Teie 23.10.2024 menetlus nr 442274

Meie 01.11.2024 nr 7.1-2/24/18342-2

Kukka külas Otimaa kinnistu ehitusloa eelnõu kooskõlastamata jätmine

Joonis 1 Vaade olemasolevale väravale

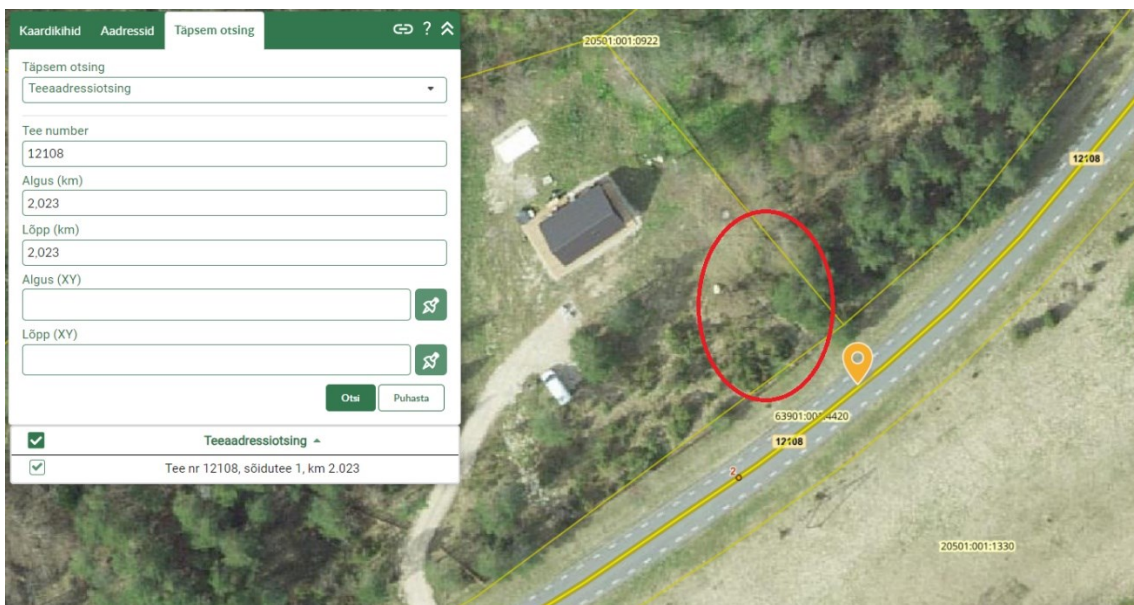
Ehitusseadustiku § 8 järgi peab ehitise ehitamine ja ehitise kasutamine ning ehitamisega seonduv muu tegevus olema ohutu. Vastavalt meie 11.10.2021 saadetud kirjale nr 7.1-1/21/21867-3 oleme lubanud riigiteelt nr 12108 Otimaa kinnistule ühe mahasõidu. Tänapäevaks on riigitee km 1,930 rajatud ristmik valmis ning Transpordiametile üle antud. Ehitusloa eelnõu kohaselt soovitakse ehitada abihoonet, mida saab kasutada ka garaažina. Abihoone on kinnistule paigutatud nii, et sõidukiga oleks võimalik hoonele ligi pääseda riigitee km 2,023 servas oleva värava kaudu (vt joonist 1). Ortofotolt on näha, et seda väravat on varasemalt kasutatud sõidukite juurdepääsuks kinnistule (vt joonist 2). Olemasolev lahendus ei ole nõuetekohane ning on ohtlik tulenevalt piiratud nähtavusest.

Ehitusloa eelnõu edasiseks menetluseks tuleb kinnistu omanikul likvideerida sõidukitele mõeldud värav ning riigimaale paigaldatud täitepinna. Piirdeaed peab olema paigaldatud kohtkindlalt, nii et seda ei oleks võimalik väravana kasutada. Eelnõu korduvaks kooskõlastamiseks esitamisel tuleb lisada tõendid tehtud töödest (pildid). Vajadusel tuleb tehtud töid kohapeale kontrollima Transpordiameti esindaja. Ühtlasi peame sobilikuks, et abihoone peauks (mootorsõidukiga sisenemiseks) orienteeritakse riigitee asemel olemasoleva juurdepääsutee suunas. Kaalume riikliku järelevalvemenetluse algatamist EhS § 70 lg 2 punkti 2 rikkumise tõttu.
